INFORME PERICIAL

CONJUNTO ARMONICO BELLAVISTA

1.- GENERALIDADES Y ALCANCES DE LA PERICIA

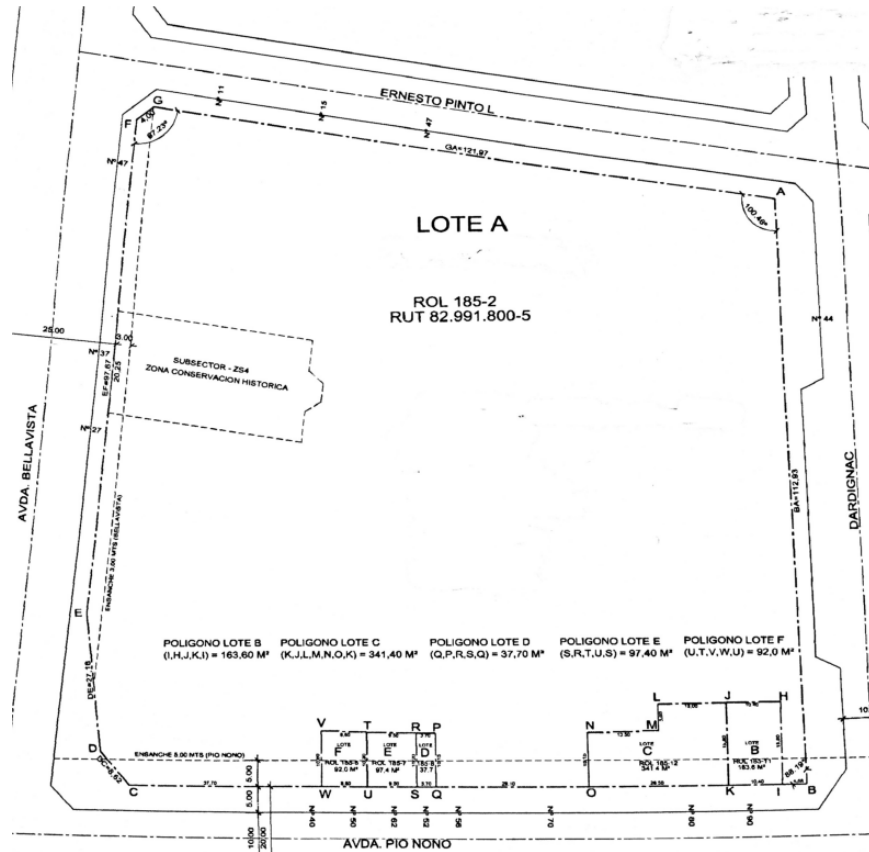
Si se analiza la Inscripción de dominio acompañada a fojas 487 del expediente, de fecha 21 de agosto de 1974, se infiere que la manzana donde se emplaza el C.A.B. correspondía a un solo predio perteneciente a la Congregación del Verbo Divino. La descripción de los deslindes del lote "A" que consta en la referida Inscripción, corresponden a las medidas aproximadas que tiene la manzana en comento, es decir, ciento diez metros hacia calle Dardignac (norte), ciento treinta y un metros cincuenta centímetros en línea recta con calle Bellavista (sur), ciento cuarenta y cinco metros hacia calle Pío Nono (oriente) y ciento veintiocho metros treinta centímetros hacia calle Siglo Veinte (hoy Ernesto Pinto Lagarrigue) hacia el poniente. El 24 de mayo de 2006, Inmobiliaria General S.A. adquirió a la Congregación del Verbo Divino

este terreno, en cuyos títulos se consignan las mismas medidas de la inscripción antes aludida, lo que ratificaría que la manzana correspondía a un solo predio.

Esto implica que la propiedad comprendía a toda la manzana a la fecha de promulgación del P.R.C.R., por lo que el límite entre las zonas E-A1 y E-M3 se produciría en el fondo de los predios que enfrentan la calle límite, según establece el artículo 4.1.3. de la Ordenanza Local y según se analizó precedentemente, correspondiente a la calle Dardignac.
